改善箇所説明図

プロペラシャフトアッセンブリー

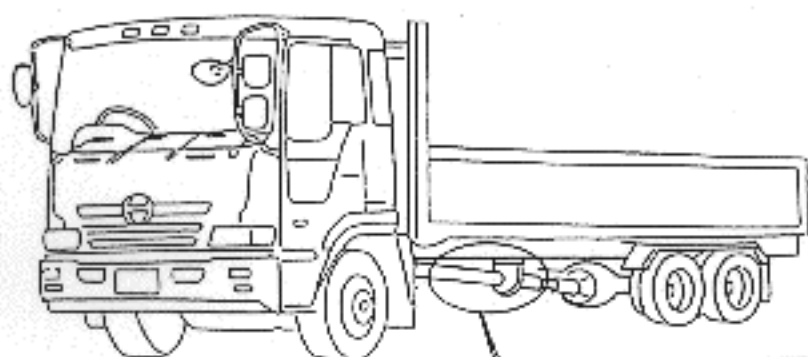
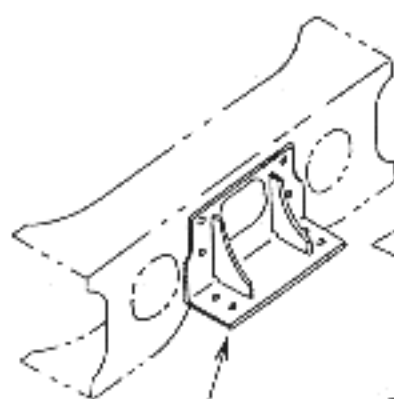
保安基準不適合箇所

プロペラシャフトを保持するセンターベアリングブラケットの取付位置が不適切なため、当該プロペラシャフトの取付角度が過大となり、当該プロペラシャフトのスプライン部が損傷し、走行不能に至るおそれがある。

(改善前)

(改善後)

改修の内容

全車両、当該センターベアリングブラケットを改善後の対策品と交換する。
